From: "5.1.2,e" <5.1.2,e@s-e.eu>
Sent: Tue, 14 Mar 2023 15:47:55 +0100
To: "5.1.2,e" <5.1.2,e@amsterdam.nl>; "'5.1.2,e | De Berg'" <5.1.2,e@deberg.nl>
Cc: "5.1.2,e" <5.1.2,e@s-e.eu>; "5.1.2,e" <5.1.2,e@s-e.eu>
Subject: Re: hotel kavel 1B/niet bouwen in bestemmingsgrens
Attachments: 230314_K1B_Plattegronden met coördinaten (SE).dwg, AUTOCAD 2004_230314_K1B_Plattegronden met coördinaten (SE).dwg

Onderwerp: RE: hotel kavel 1B/niet bouwen in bestemmingsgrens

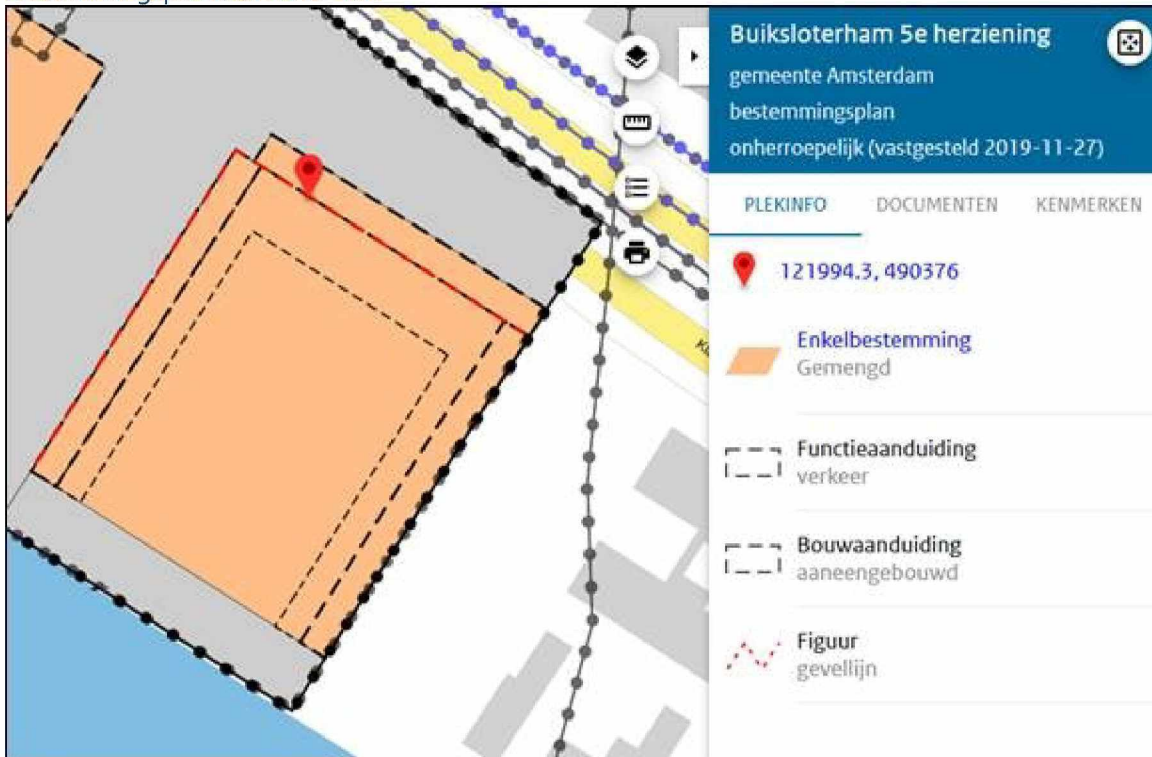
Volgens mij is de noordoostgevel de gevel die naar de Klaprozenweg is gericht.

Voor de zuidoostgevel (waar jij het volgens mij over hebt) geldt de eis niet omdat aan die zijde geen rode lijn op de bestemmingsplankaart is te zien:

Zie ik het fout?

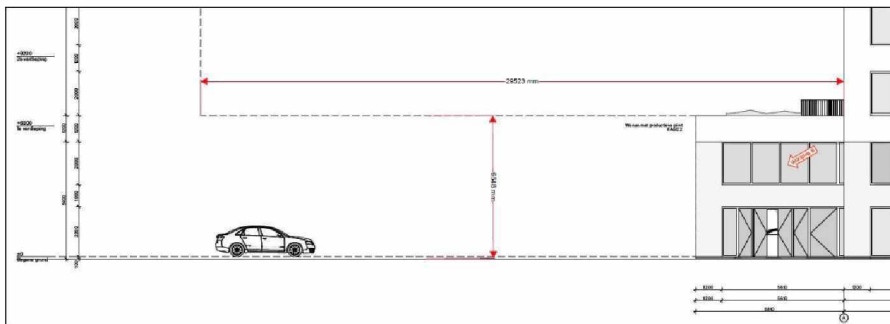
Aan de verplichtende voorwaarden (65% bebouwing minimaal 2 bouwlagen zoals omschreven onder 4.2 onder i.) wordt obv het huidige ontwerp van Space Encounters voldaan.

Althans, voor zover dezelfde overweging geldt zoals hieronder omschreven mbt j. icm k.

Immers; het bouwdeel tpv 1b-1 (kort gezegd fase 1 bebouwing eerste +/-25m1 van de 60m1 noord-oost bestemmingsgrens) is c.f. bouwregel-aanduiding met het huidige ontwerp zelfs 100% bebouwd over minimaal 2 bouwlagen.

In combinatie met de eerder besproken aanwijzing, zal ook altijd aan deze voorwaarde onder i. worden voldaan omdat een maximale gevelsparing van (in totaal) 12m1 er nooit toe zal leiden dat de 65%bebouwing aan deze grens zal worden onderschreden. Door deze maximale onderbreking (van 12m1 over 60m1) aan de bestemmingsgrens, kan dit nooit meer dan 20% zijn vs 80% bebouwd...
